OBJET : Signalisation de direction sur le réseau  
autoroutier.

RELEVÉ DES CONCLUSIONS DU GROUPE DE TRAVAIL SUR  
LA SIGNALISATION DES AUTOROUTES.

(JOINT A LA LETTRE-CIRCULAIRE N° 85-280 SR/R2 du 29 Août 1985)

b) Panneau de présignalisation (à 1000 m).

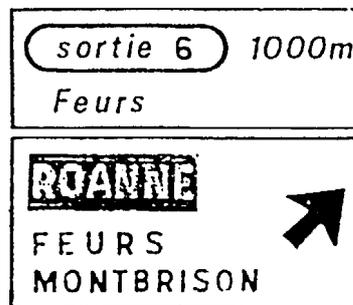
- Ce panneau ne comporte plus que deux registres, tous deux à fond blanc.

. Le registre supérieur intègre le mot "sortie" suivi du numéro de l'échangeur, le tout inscrit dans le symbole échangeur modifié ; il comporte également, le nom de l'échangeur et la distance à l'échangeur.

. Le registre inférieur comprend toutes les mentions.

- Dans le registre inférieur est introduite une flèche, orientée à 45° vers le haut, disposée à droite des mentions et centrée sur l'axe horizontal dudit registre.
- Les mentions vertes figureront dans le registre inférieur dans un encart vert.

c) Panneau de signalisation avancée.

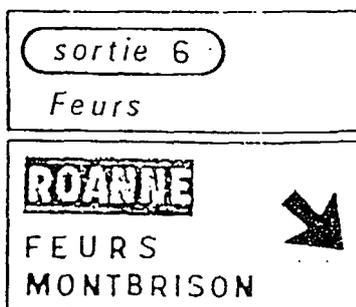
- Ce panneau est identique au panneau de presignalisation à deux différences près :
  - . La flèche est orientée à 45° vers le bas.
  - . La mention de distance est supprimée.

d) Panneau de confirmation de filante.

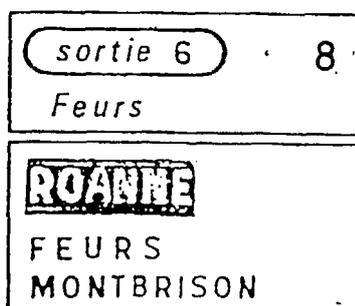
- Ce panneau comporte un registre unique.
- Sur ce panneau figurent en premier le nom de l'échangeur suivant, puis les mentions de filante.
- Sur ce panneau sont introduites des flèches dirigées vers le bas, à raison d'une flèche par voie, chacune dans l'axe de la voie.

a) panneau d'avertissement (à 2000 m).

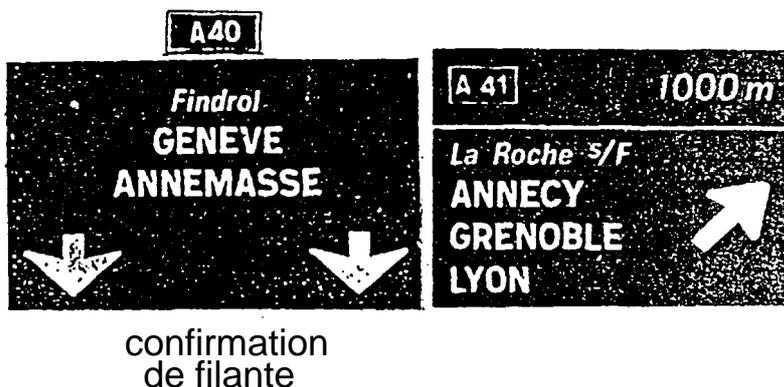
le diagramme comporte des doubles traits avec des flèches aux extrémités. Il représente schématiquement la géométrie du site (orientation et angularité).

- Exemple : cas concret des autoroutes A 10 et A 11.

Solution n° 1

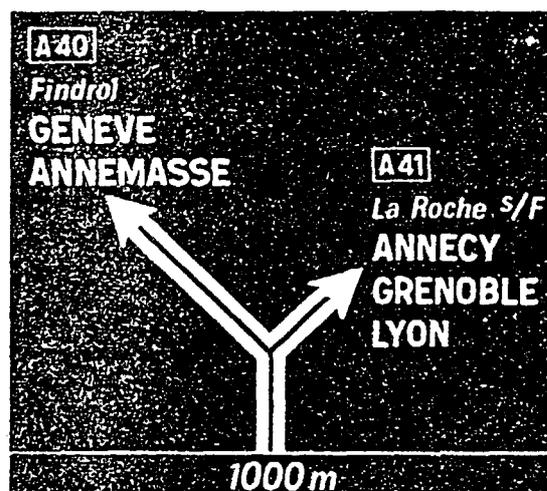
Le panneau est composé de deux registres :

- le registre supérieur comprend le numéro de l'autoroute desservie et la distance à la bifurcation.

- le registre inférieur comprend le nom du prochain échangeur de l'autoroute desservie et toutes les mentions relatives à cette autoroute.

Dans le registre inférieur est introduite une flèche, orientée à 45° vers le haut, disposée à droite des mentions et centrée sur l'axe horizontal dudit registre.

c) Panneau de signalisation avancée.

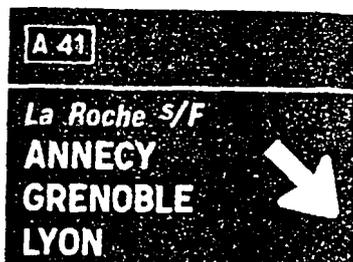
Ce panneau est identique au panneau de présignalisation de la solution n° 1 à deux différences près:  
- La flèche est orientée à 45° vers le bas.  
- la mention de distance est supprimée.
